Namens de Dorpsraad Twisk onze dank voor de bijeenkomst van afgelopen dinsdag (31 september 2023) waarin jullie presenteerde het concept Maatregelenpakket GVVP Medemblik. Dank ook voor onderstaande e-mail.

Vanuit de Dorpsraad Twisk en haar bewoners de volgende kanttekeningen/opmerkingen/verzoeken:

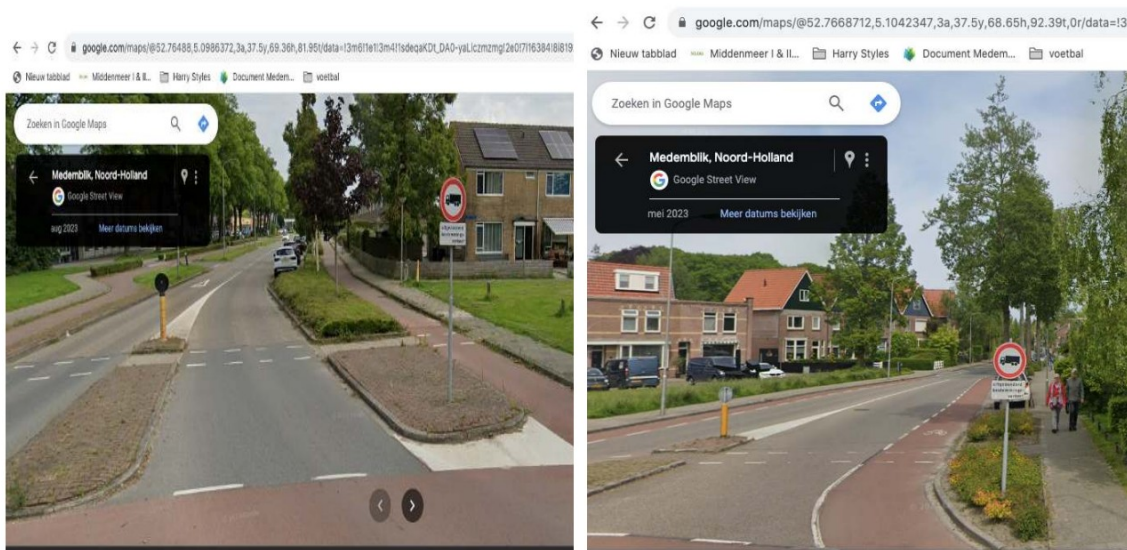
Dat deze borden niet geplaatst worden (een snelle maatregel) terwijl ze wel elders staan, zoals bijv. maar liefs tweemaal (!) op de doorlopende route richting het centrum van Medemblik (Randweg/Westersingel) en bijv. aan de andere kant van het A7 viaduct aan het begin van het Zuideinde, richting Abbekerk (zie foto's hieronder) is niet uit te leggen.
